不符合项报告

审核领域及 类型	☐ QMS ☐ 50430 ☐ EMS ☐ OHSMS ☐ FSMS ☐ HACCP ☐ 初审 ☐ 第()阶段审核 ☐ 再认证 ☒ 监督 (一)次 ☐ 证书转换 ☐ 特殊审核 ☐ 其他		
受审核方	河北金城消防科技有限公司	陪同人员	郝经理 郝艳鹏
受审核部门	在建项目部	预计整改 完成日期	2022.6.20

不符合项纠正措施表

加装封盖，且用砖头提示

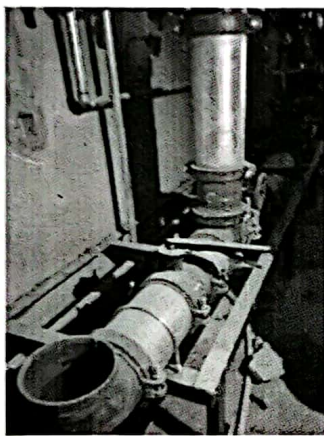
项目部审核,发现地下室消防管道弯头安装后,未能按相关要求采取对口部防止异物进入的防护措施

外审时,发现地下室消防管道弯头安装后,未能按相关要求采取对口部防止异物进入的防护措施。

增加封盖,对管道进行了封堵防护。
